Veřejná zakázka: II/353 Velký Beranov - obchvat

INFORMACE K ZADÁVACÍ DOKUMENTACI Č. 3

Rozpočet: SO193 DOPRAVNÍ ZNAČENÍ - OBEC VELKÝ BERANOV

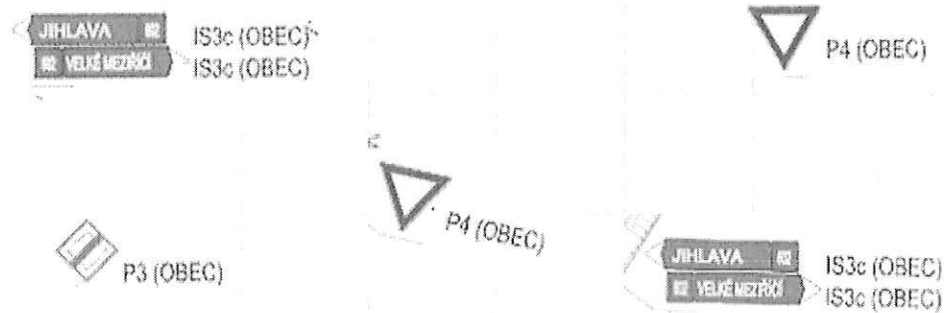
Svislé dopravní značení není možné z PD přiřadit k jednotlivým množstvím ze SP. Dokumentace v SO 191 je značně nepřehledná, např. k objektu So 193 je jen 7 ks značek s popiskem obec, přitom v SP je značek vykázáno 39 viz. obrázek:

Každá značka má jinou velikost, tvar, třídu retroreflexe a tím i cenu! Ke správnému určení ceny potřebujeme přesný soupis značek k jednotlivým položkám výkazu výměr, kde by byly uvedeny značky dle typů (tvarů a rozměrů) a reflexních tříd, abychom mohli řádně nacenit jednotlivé značky spočítat průměrnou cenu pro položku VV.

Žádáme zadavatele o doplnění projektové dokumentace a doplnění popisků do soupisu prací, aby by SP a PD vzájemně korespondovaly a byly jednoznačně definovány.

Dopravní značení je rozděleno dle silničních objektů.

SO 101 a SO 103 (krajské komunikace II/602 a II/353) = SO 191, tzv. I. část.

SO 102 (krajská komunikace II/602) = SO 192, tzv. II. část.

Všechny ostatní silniční objekty (místní komunikace) jsou zahrnuty v SO 193. Dopravní značky v tomto SO 193 jsou umístěny na místních komunikacích města Jihlavy a obce Velký Beranov. Ve výkresové části jsou zakresleny na několika místech (Hůlová, Nové Domky, Velký Beranov).

Pro přehlednost přikládáme výkaz svislých dopravních značek, které jsou obsaženy ve výkresové části PD a uvedeny v soupisu prací:
